## Von der Vollversammlung erweiterter Beschluß zum Haidenauplatz

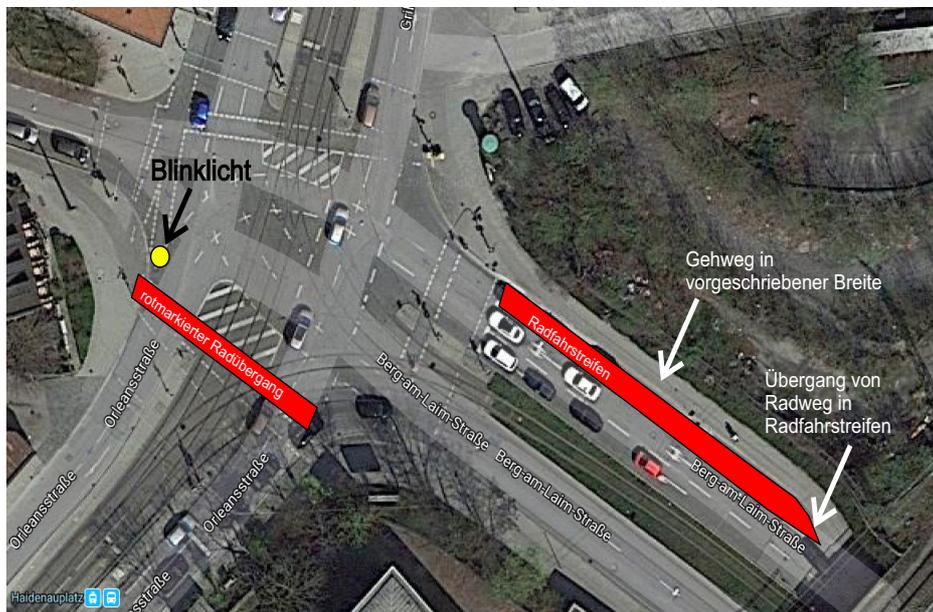
Der UA begrüßt, dass nunmehr nur noch die linke und die mittlere Spur genutzt wird. Für das weitere Vorgehen fordert UA dort einen nach links gerückten Radweg und einen breiteren Gehweg zu planen und so schnell wie möglich umzusetzen. Der BA fordert weiterhin, die Radwegführung von der Kirchenstraße in die Berg-am-Laim-Straße für den abbiegenden KFZ-Verkehr besser zu verdeutlichen, z.B. durch Rotfärbung, weil die Kreuzung in der Tat verwirrend sein kann. Diese Forderungen sind in dem obigen Bild verdeutlicht.

Darüber hinaus soll die Markierung an die Neuordnung der Kreuzung angepasst werden. Diese Maßnahme ist zusätzlich zu den oben beschlossenen Maßnahmen. Dabei soll:

- Nur eine Linksabbiegespur von der Berg-am-Laim-Straße in die Orleansstraße markiert werden
- Die Rechtsabbiegespur in die Grillparzer Straße markiert werden
- Die Radwegfurt von der Grillparzerstraße in die Orleansstraße wiederhergestellt werden, also in der ursprünglichen Breite und in voller Länge bis in die Orleansstraße

Diese Markierungen sind in dem Bild unten orange dargestellt.
